## Zweite wasserwirtschaftliche Untersuchung Stadtweiher – Begleitgruppe

Sitzung am 9. März 2022 von 17:00 Uhr bis 19:15 Uhr im Bürgerhaus Hochdahl

### Ergebnisprotokoll

# Übersichtsplan

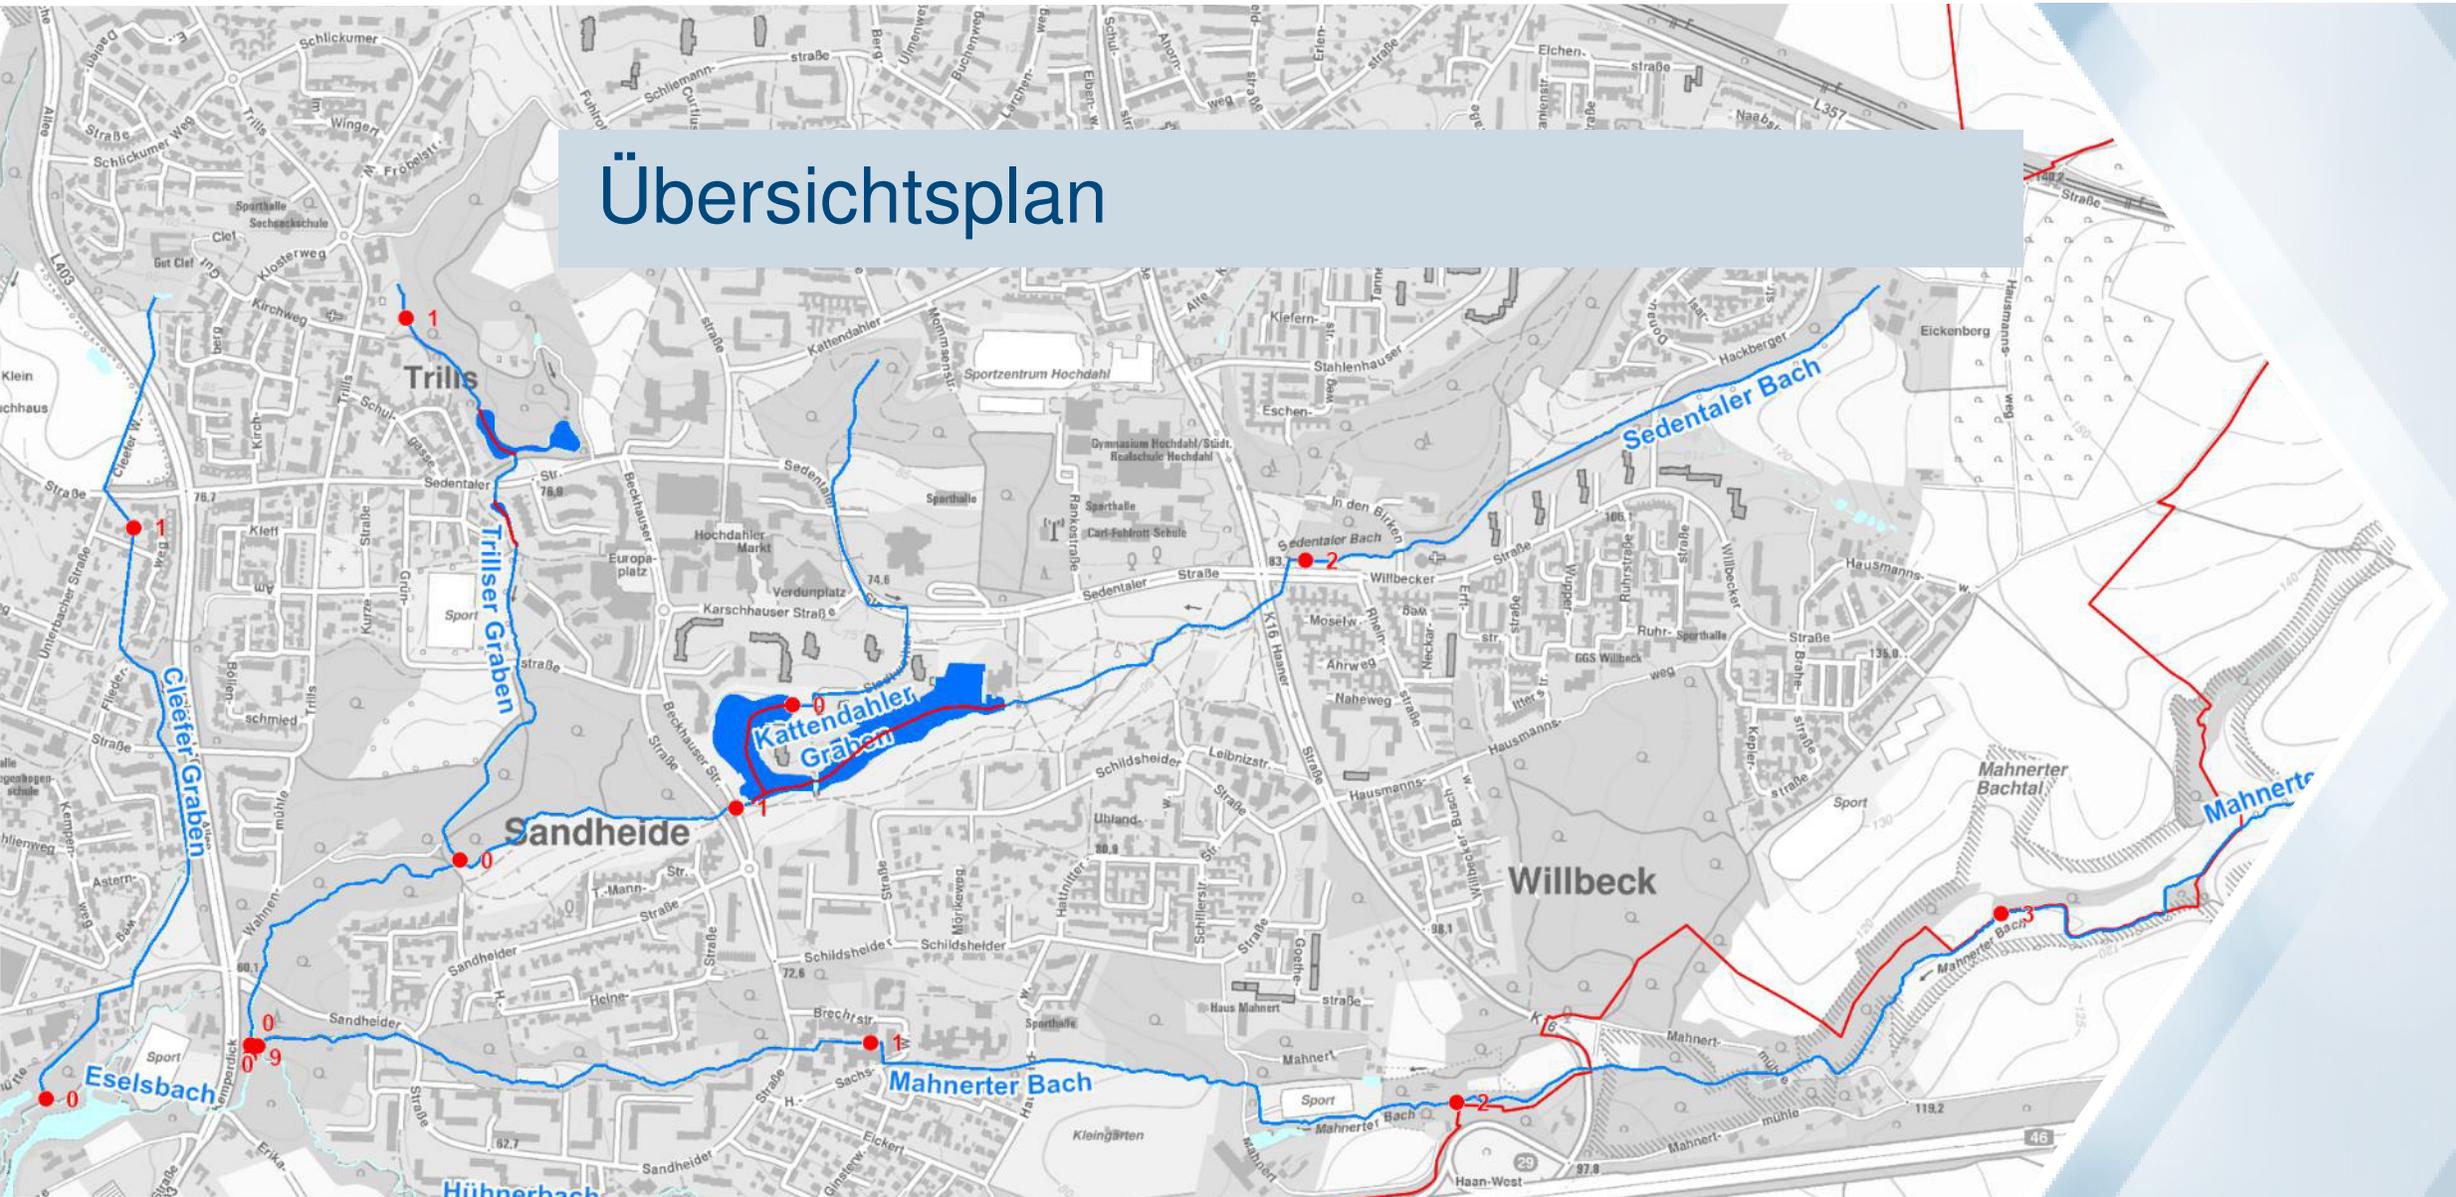
**In vorherigen Gesprächen war von 3 Gräben die Rede, jetzt tauchen nur noch 2 Gräben in der Darstellung auf. Der Millrather Graben fehlt in der Darstellung auf Folie 5, warum?**

Die Daten aus der Karte speisen sich aus den Informationen, die öffentlich zu finden sind. Der Millrather Graben und ein weiterer Graben sind in der Karte nicht dargestellt. Da sie nicht direkt in den Weiher münden, sind sie hier nicht explizit aufgeführt. Eine ergänzte Karte wird in der nächsten Sitzung nachgereicht.

## Zuläufe und Ablauf

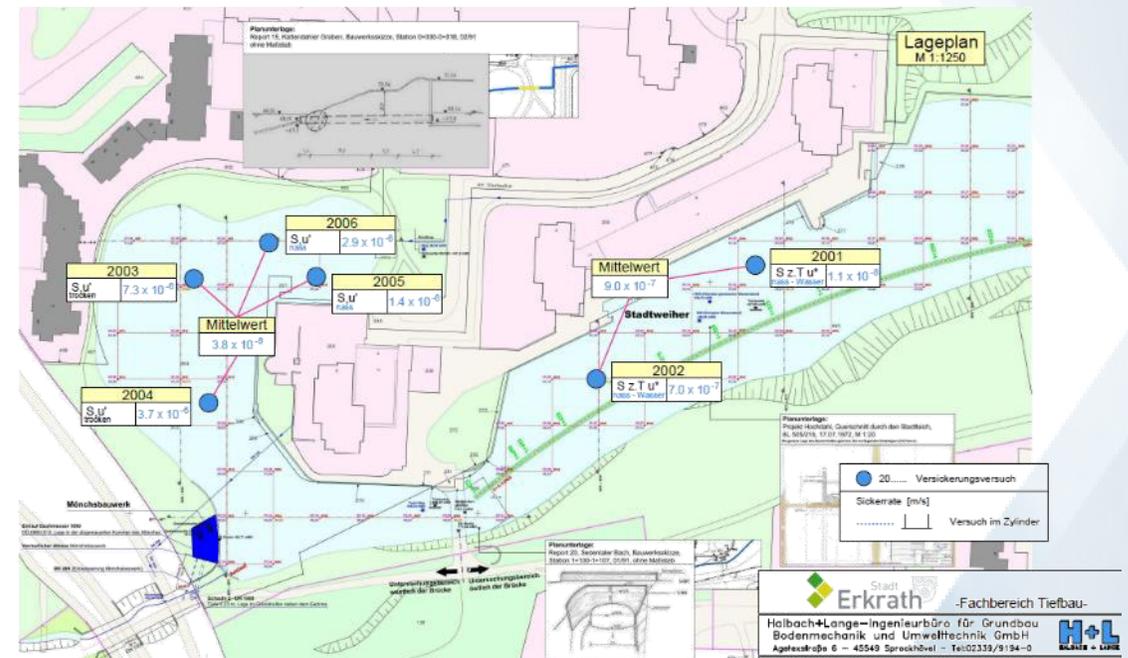
#### **Bezogen auf Folie 13: Wo wurden die Zulaufmengen gemessen?**

**Bezogen auf Folie 13: Der aktuelle Wasserstand des Zulaufs im ersten Quartal 2022 sieht gut aus. Ist anzunehmen, dass der aktuelle Wasserstand des Weiher sich nur auf den Zulauf bzw. die hohen Niederschläge zurückzuführen lässt?**

Die Zuläufe wurden vom Ingenieurbüro Beck an folgenden Punkten gemessen:  
Sedentaler Bach: Durchlass unter Fußweg am Spielplatz „Kalkofer Busch“  
Millrather Graben: Zulauf/Einmündung in den Sedentaler Bach im Sedentaler Park  
Kattendahler Graben: Sandfang unmittelbar vor dem Stadtweiher.  
2022 wurde die Zuflussmenge am Rohauslass unterhalb der Straße „In den Birken“ gemessen.

Ja. Das hydrologische Einzugsgebiet des Sedentaler Bachs ist recht gering. Kleine Gebiete reagieren sehr schnell, sowohl auf viel als auch auf wenig Niederschlag.
